**国土交通省中部地方整備局・水資源機構中部支社への
長良川河口堰開門調査に係る質問事項**

質問の趣旨

図 2-13 長良川平均河床高-木曾川水系河川整備基本方針・土砂管理等に関する資料(案)より

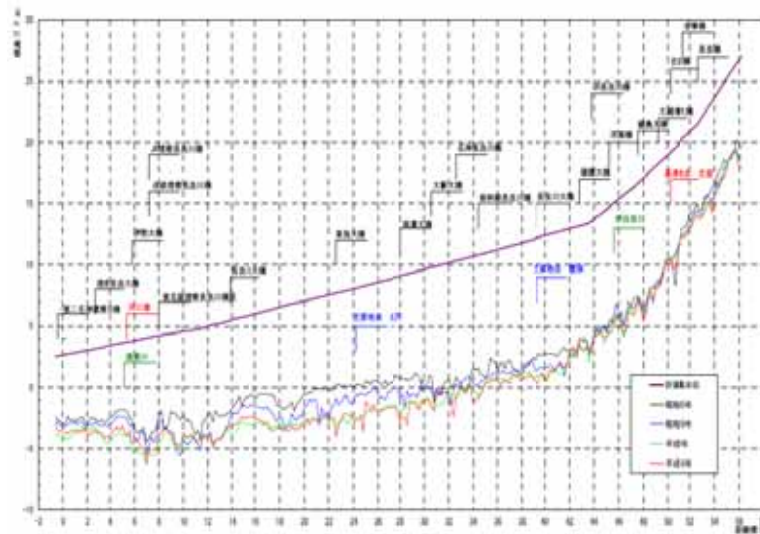
図 2-13 によると河口堰運用以後も河床は大きく変動している。また、塩害チームの「GPS 魚群探知機による観測結果〔2013 年 10 月〕」によると、30km 付近において河床が上昇傾向にあるようである。また、30km 地点を漁場とするサツキマス漁師からもここ 2、3 年で川が浅くなったという報告を受けている。このことに関連して次の事項について回答いただきたい。

区間ごと、例えば、河口～河口堰（0～5.4km）、河口堰～湛水域（5.4～30km 付近）、湛水域上流（30km～上流）における河床の変化特性をお示し願いたい。

区間ごとの河床の変化をもたらした要因をどのように考えているか説明いただきたい。とくに 15km 付近及び 30km 付近の河床の変化と河口堰運用と関係についてどのように考えているか説明いただきたい。

河道の変化については、定期的に測量を行い、その状況を把握しています。

河口から約 15km 付近の上下流の河床に比べて高い部分がマウンドと呼ばれた場所ですが、河口堰運用後の平成 9 年 7 月までに浚渫しました。

マウンド浚渫後、平成 11 年 1 月測量時までは大きな変化は確認できませんでしたが、平成 12 年 1 月測量時に局所的な河床上昇が見られました。これは、平成 11 年 9 月 15 日の出水時に、長良川上流部で斜面崩壊や河岸侵食が多数発生しており、上流から大量の土砂供給があったためと考えられます。

平成 12 年 1 月測量以降は、河口から約 16km 付近から下流側において全体的に河床が上昇傾向を示していますが、顕著な堆積傾向は見られず、浚渫前の河床と比べて、大幅に低下している状況に変わりありません。

なお、今後とも、河道の堆積状況について注意深く監視を続け、治水上の支障とならないよう、必要な対策を実施することとしています。

図 2014年洪水ハイドログラフ - 国交省「水文水質データベース」に示されたデータをもとに作成

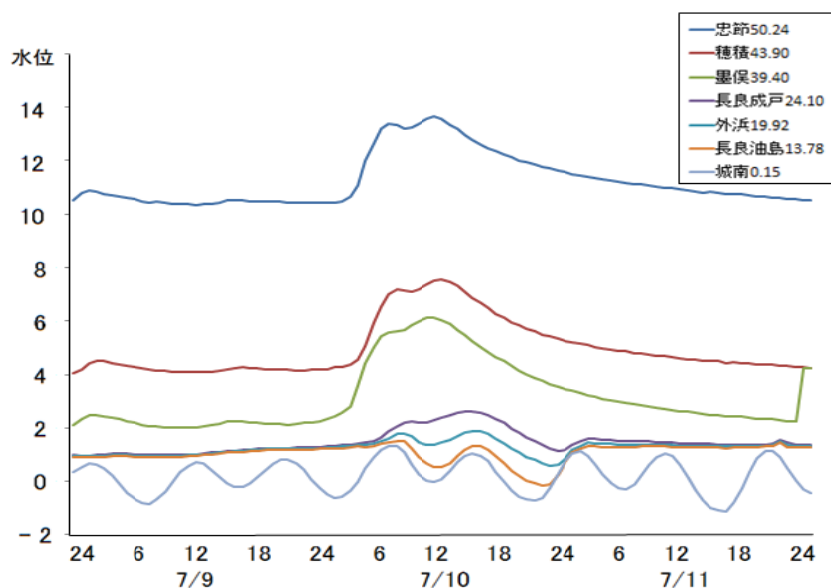
2014年7月10日、台風8号が伊勢湾沖を通過し、忠節(50.24K)で約2000m³/sの出水があった。この時の水位観測所の水位記録を見ると、長良成戸(24.10K)までは河口堰によるせき上げの影響が及んでいるが、墨俣(39.40K)には及んでいない。また、7月10日の6時付近の満潮位が長良成戸付近まで遡上しているように見える。このことに関連して次の事項について回答いただきたい。

この時の河口堰ゲートの操作および放流量の状況を示していただきたい。

河口堰より上流で塩分濃度を観測しているか。観測していればこの時の観測結果を示していただきたい。

2014年7月9日0時から7月12日0時までの間の河口堰からの流出量、ゲートの全開操作時刻及び河口堰直上流の塩化物イオン濃度のデータを提供します。【提出資料2-2】

図3・4-6 浚渫後の弱混合時の塩水遡上距離への流量の影響

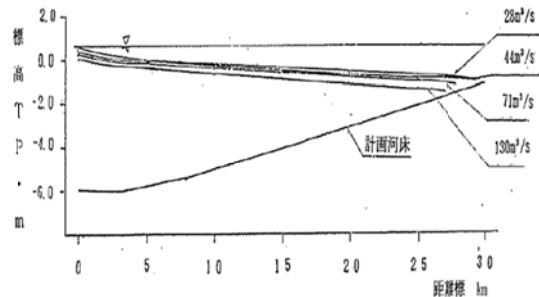
図3・4-6は、弱混合時の河川水位を小潮時平均満潮位とするTP0.64mの計算条件下で計算された結果である。このことに関連して次の事項に回答いただきたい。

上記流量条件下での満潮時以外の予測結果はどうなっているか示していただきたい。

また、強混合時の上記流量条件下での、満潮時～干潮時の各時の計算結果はどうなっているか示していただきたい。

図3・4-6は、観測値ではなく、上層淡水・塩化物イオン濃度0、下層海水・塩化物イオン濃度18,000 mg/Lという密度の異なる2層の向き合う流れとして計算されたものである。このことに関連して次の事項に回答いただきたい。

長良川の観測結果では、月齢、河川流量に応じて、塩水の遡上距離、混合状態はどのようになっているか説明いただきたい。

長良川の観測結果では、小潮時(弱混合時)において、図3・4-6の計算結果のように、上記流量条件下において、上層淡水・塩化物イオン濃度0、下層海水・塩化物イオン濃度18,000 mg/Lと境界をなし、先端まで楔状の2層流となっているか、お答え願いたい。

図3・4-6の計算結果の信頼性は、この観測結果と比較して確認されているか。どのように確認したのか示されたい。

予測結果は提出資料のとおりです。【提出資料2-3】

河口堰運用後は、塩水の遡上範囲を把握することを目的とした調査は、実施していません。

「長良川河口堰に関する技術報告(平成4年4月)」の第3編第4章「長良川の河道浚渫による塩害の影響の予測」に示している図3・4-6の塩水遡上の計算手法及び結果については、一般的に用いられている手法を使用しており、妥当なものであると考えています。

なお、「長良川河口堰にかかわる治水計画の技術評価(土木学会社会資本問題研究委員会(平成4年7月))」においても、「小潮の場合に塩水楔として解析し、大潮の場合に強混合として解析するのも妥当なものである。用いられた界面抵抗係数、移流拡散係数の算定式も代表的なものである。」「計画で用いられている計算結果は、現在の工学技術からみて妥当なものと判断される」とされています。
